URZĄD MIASTA PIEKARY ŚLĄSKIE BIURO ZAMÓWIEŃ PUBLICZNYCH

BZP.271.20.2024

WYJAŚNIENIA I MODYFIKACJA TREŚCI SPECYFIKACJI

Budowa basenu pływakiego w Piekarach Śląskich

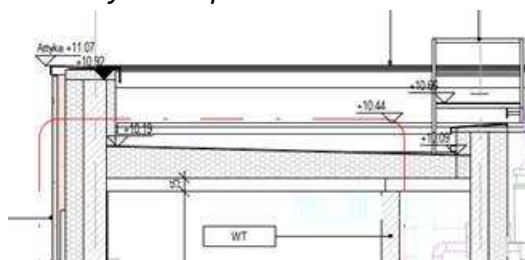
*Brakuje na przekrojach oznaczenia rodzaju pokrycia między osiami C-D/15-18.
Prosimy o uzupełnienie.*

Oznaczenie rodzaju przegrody, we wskazanym w pytaniu miejscu, zostało uzupełnione na rysunku o nazwie:

- 245-PW-ARC-EA-PRZ-DD-1141-A3 - REWIZJA 1 - 18.04.2025 r. (63)
